Komenda Wojewódzka Policji
w Gdańsku
Sekcja Zamówień Publicznych
nr sprawy – 60/08
Cp – 670/08

**dotyczy: postępowania o udzielenie zamówienia publicznego na remont kompleksowy
budynku Komisariatu Policji Gdańsk – Wrzeszcz, ul. Biała 1 A
BZP72646 -2008 z 09.04.2008r.**

ŚCIANKA Z KSZTAŁTOWNIKOŃ Z WYSOKODAROWEGO PCV 2,2x1,95 W KOMPLECIE Z OŚCIEŻNICĄ, SKRZYDŁEM DRZWIOWYM, SAMOZAMYKACZEM

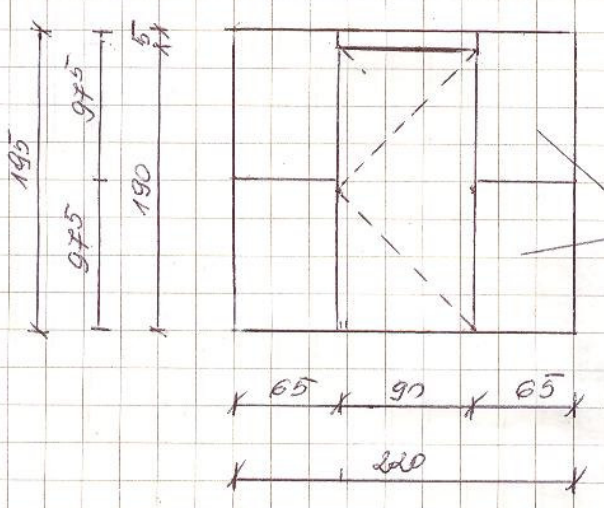
4. Prosimy o schemat ścianek szklonych /poz. 74/, gdyż opis z przedmiaru nie jest precyzyjny.
5. W Państwa odpowiedziach z dnia 25 kwietnia w schematach okien jest okno aluminiowe nawiewne, sprzężone automatycznie z oknem dymowym na ostatnim piętrze o wym. 268*840. W przedmiarach zaś w poz. 43 występuje okno alum. sprzężone automatycznie z oknem dymowym na ostatnim piętrze o wym. 850*850 – 2 szt.
Czy w przedmiarze uaktualnić poz. 43 zgodnie ze schematami okien?

Przedkładam załącznik – szkic ścianek z kształtowników z wysokoudarowego PCV.

PCV 3,65x2,98 W KOMPLECIE Z OŚCIEŻNICĄ, SKRZYDŁEM DRZWIOWYM, SAMOZAMYKACZEM

← CZĘŚCI PRZESZKŁONE SZKŁEM BEZPIECZNYM

← CZĘŚĆ STALĄ KOLORU NATURALNEGO DREWNA
